改善箇所説明図

対策部品： アッパートリプルクランプ

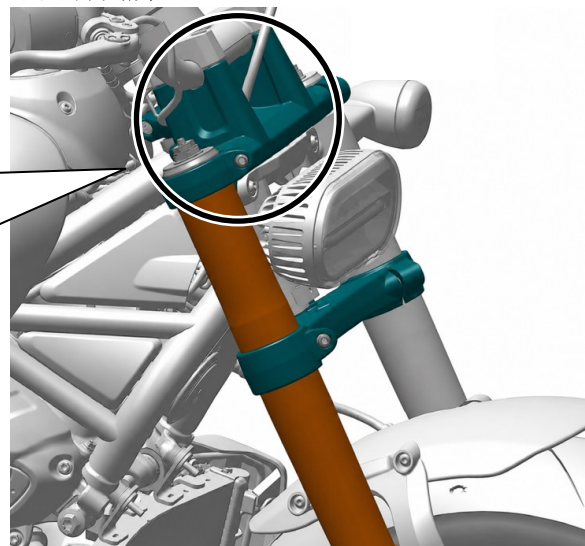
不具合箇所

アッパートリプルクランプにおいて、強度検討が不十分なため、走行中に過度な負荷がかかると当該クランプに亀裂が生じることがある。そのため、そのまま使用を続けると、当該クランプが破損してフロントフォークを固定できなくなり、最悪の場合、バランスを崩して転倒するおそれがある。

改善措置の内容

全車両、アッパートリプルクランプを対策品に交換する。
